**AVIS RELATIF A LA PROTECTION
CONTRE LES EVENTUELS EFFETS NOCIFS ET NUISANCES
PROVOQUES PAR LES RAYONNEMENTS NON IONISANTS
GENERES PAR DES ANTENNES EMETTRICES STATIONNAIRES**

Commune : TOURNAI - Exploitant : ORANGE

Référence exploitant : 613C1_1 / 32613C1_1 / 42613C1_1 / 52613C1_1

Rapport n° 970 / 2023

Figure 1 : Vue en plan des lieux de séjour et des points de contrôle

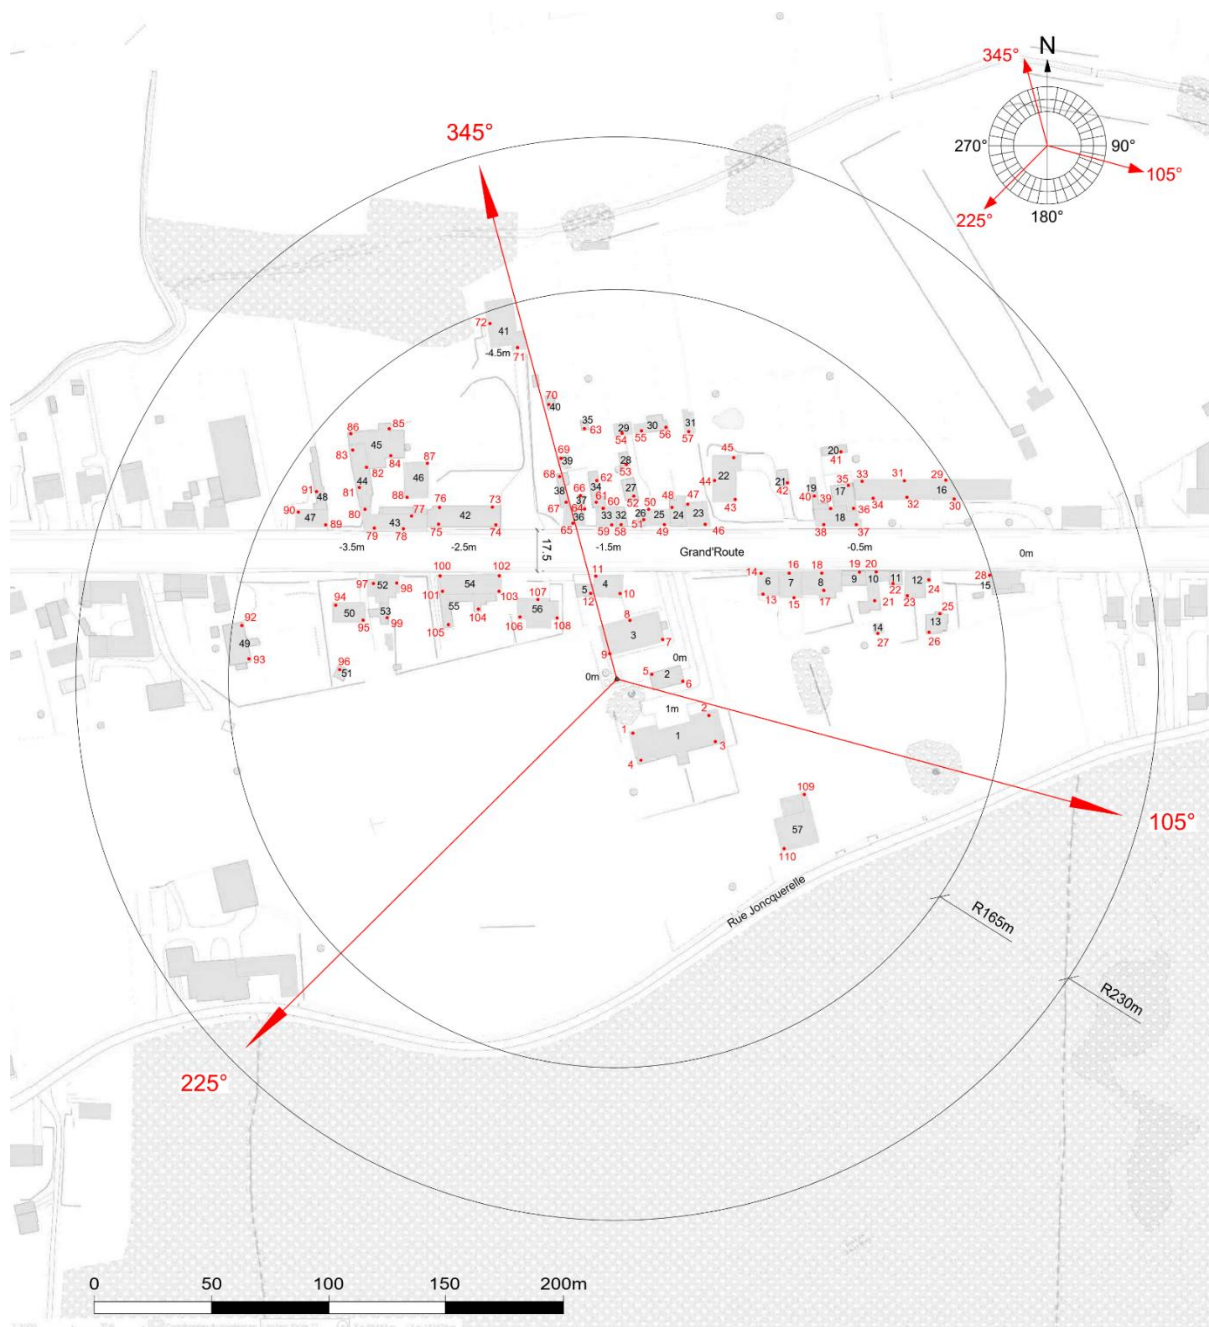
Les fréquences d'émission, la puissance rayonnée par chacune des antennes et leur gain permettent de déterminer le rayon de la zone à analyser. Tout dépassement de la limite par installation est exclu en dehors de cette zone. Le tableau 2 reprend les 35 LS² pour lesquels l'indice d'exposition est le plus élevé. Les différentes colonnes indiquent :

- le numéro du point de contrôle repris sur un des plans de la figure 1;
- le numéro du LS dans lequel se trouve le point de contrôle de la 1^{ère} colonne ;
- l'atténuation d'obstacle prise en compte pour le calcul de l'indice d'exposition dans le LS ;
- le résultat du calcul de l'indice d'exposition.

En ce qui concerne les antennes de l'installation mentionnées dans le tableau 1, la distance maximale à laquelle la limite pourrait être atteinte, à l'extérieur, est égale à 66,5 m. S'il n'y a pas de LS à une distance inférieure, les antennes respectent forcément la limite d'immission.

Dans le cas des LS situés à l'intérieur des bâtiments, une atténuation d'obstacle est prise en compte et il en résulte que la distance maximale à laquelle la limite pourrait être atteinte se réduit à 47,0 m.

Figure 2 : Vue en plan des installations d'antennes dans un rayon de 300 mètres autour de l'installation faisant l'objet de la demande d'avis

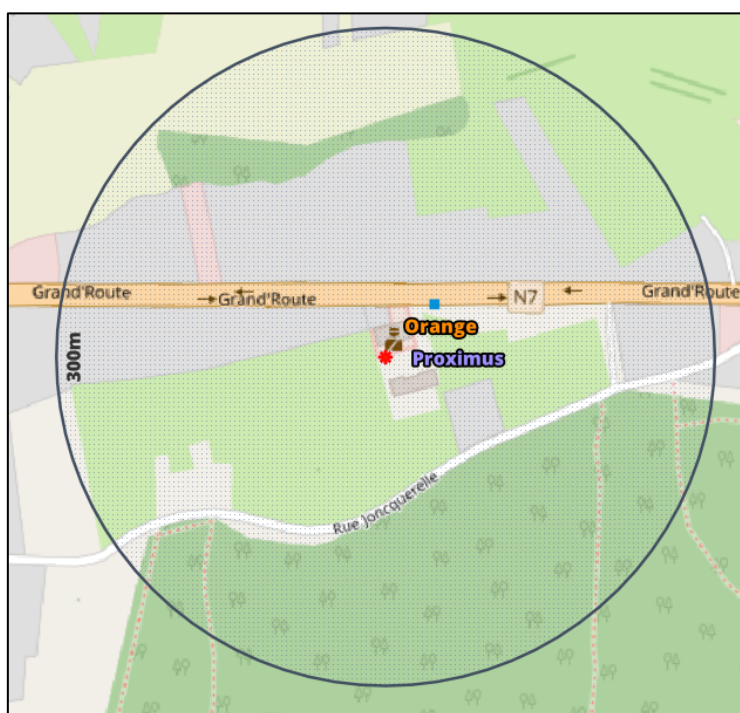
Le plan en projection verticale de la figure 2 indique la localisation des antennes actives éventuelles visées par le décret et situées dans un rayon de 300 mètres autour de l'installation référencée dans le paragraphe 2. Les données de localisation de ces antennes et les avis correspondant sont accessibles via le cadastre en ligne des antennes émettrices stationnaires⁶.

Compte tenu du nombre d'installations localisées dans la figure 2, il apparaît que l'intensité du rayonnement électromagnétique généré, dans les lieux de séjour situés à proximité de l'installation référencée dans le paragraphe 2, par l'ensemble des antennes émettrices stationnaires de l'ensemble des exploitants du même site d'antennes émettrices stationnaires respecte la limite fixée à l'article 4, § 2 du décret.
